**Betreff:****Planung und Ausbau der Schubertstraße**

Organisationseinheit:	Datum:
Dezernat III	24.09.2015
66 Fachbereich Tiefbau und Verkehr

# Anlage 1

## Anlage 2

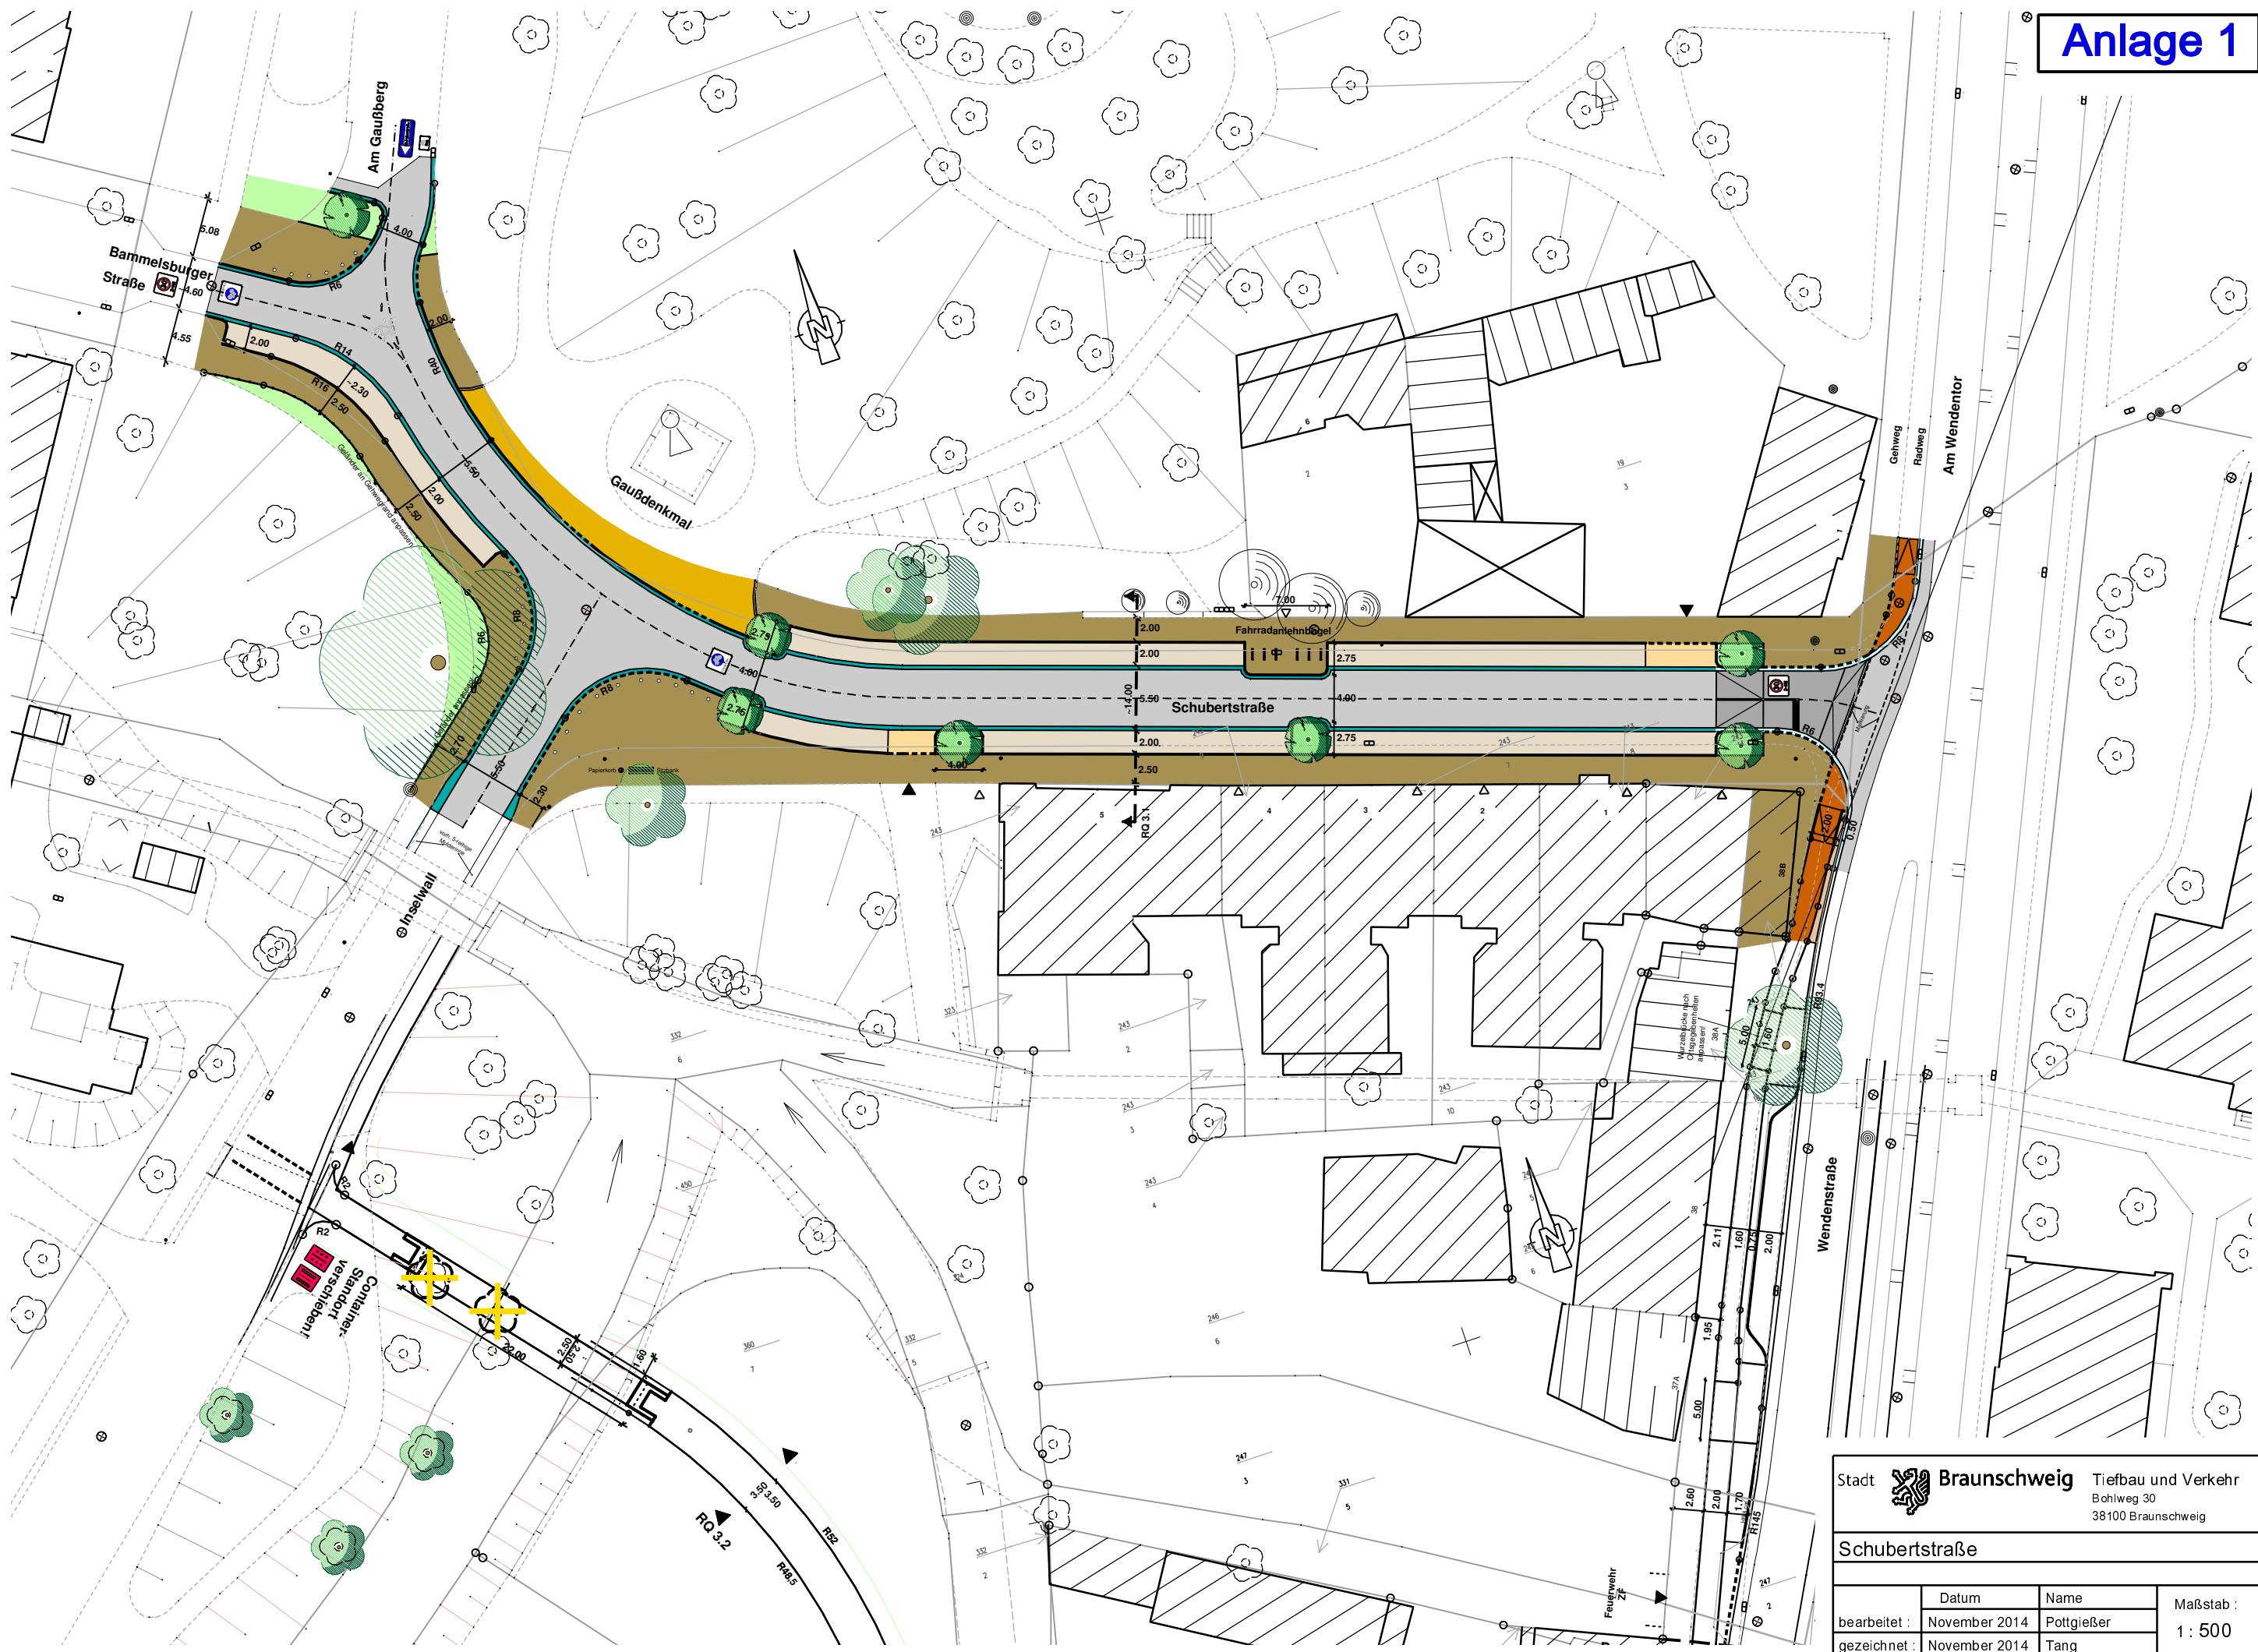
- Mehrere Anlieger sprachen sich aus optischen Gründen für einen Ausbau der Fahrbahn mit Natursteinkleinpflaster (wie heute) aus. Andere Anlieger begrüßten den Vorschlag der Verwaltung, die Fahrbahn in Asphaltbauweise zu realisieren.  
Die Verwaltung schlägt vor, die Fahrbahn der Schubertstraße in Asphaltbauweise zu realisieren, da neben niedrigeren Baukosten auch die Geräuschentwicklung beim Überfahren von Asphalt erheblich geringer ist als bei einer Fahrbahn in Pflasterbauweise. Auch wird die Nutzung von Natursteinkleinpflaster vom Radverkehr vielfach vermieden, was sich heute an einer sehr starken Nutzung der Gehwege in der Schubertstraße durch Radfahrer zeigt.

- Einige Anlieger äußerten sich kritisch zu den zwei geplanten Einengungen der Schubertstraße auf 4,00 m und äußerten die Sorge, dass geräuschintensiv gebremst und wieder angefahren werden könnte. Die Verwaltung schlägt vor, auf die ursprünglich geplante Einengung im Bereich der Einmündung Inselwall zu verzichten, hält aber aufgrund der positiven Wirkung auf das Geschwindigkeitsniveau auch weiterhin eine Einengung im Bereich von Haus-Nr. 4 für sinnvoll.

- Die Gestaltung der Einmündung in die Schubertstraße an der Wendenstraße wird von einigen Anliegern kritisch gesehen.  
Die Verwaltung hält diese in Braunschweig standardmäßig gewählte Aufpflasterung zu Beginn eines Tempo-30-Bereiches für sinnvoll. So wird dem Autofahrer verdeutlicht, dass er in einen Tempo-30-Bereich einfährt.

- Anlieger kritisierten die zu enge Gestaltung des Einmündungsbereiches des Inselwalls in die Schubertstraße und äußern zum einen die Sorge, dass der Radverkehr unnötigerweise gebremst wird, zum zweiten wird der Wunsch geäußert, dass in diesem Bereich das Wenden von Pkw ohne größere Rangiermanöver weiterhin ermöglicht werden soll.  
Auch wenn die Verwaltung eine Behinderung der Radfahrer durch die ursprüngliche Lösung nicht erkennen kann, wurde dem Wunsch der Anlieger nach deutlicher Radverkehrsführung durch eine etwas andere Verkehrsführung entsprochen.  
Eine Ermöglichung von Wendeverkehren erfordert eine erhebliche Aufweitung des Platzes, die angesichts einer Verkehrsbelastung von ca. 1.400 Kfz/24 h verkehrlich nicht angezeigt ist.

- Einige Anwohner sprechen sich nachdrücklich für den Erhalt einer sehr großen Platane im Bereich der Einmündung des Inselwalls aus. Dies ist vorgesehen.  
Durch die neue Bordführung wird der Lebensraum dieses Baumes verbessert.

Die Verwaltung hatte nach der ersten Bürgerinformation den Eindruck, dass die Planung zwar grundsätzlich positiv aufgegriffen wurde, jedoch deutlich vorgetragene Änderungswünsche im Bereich der Einmündung in den Inselwall vorlagen.
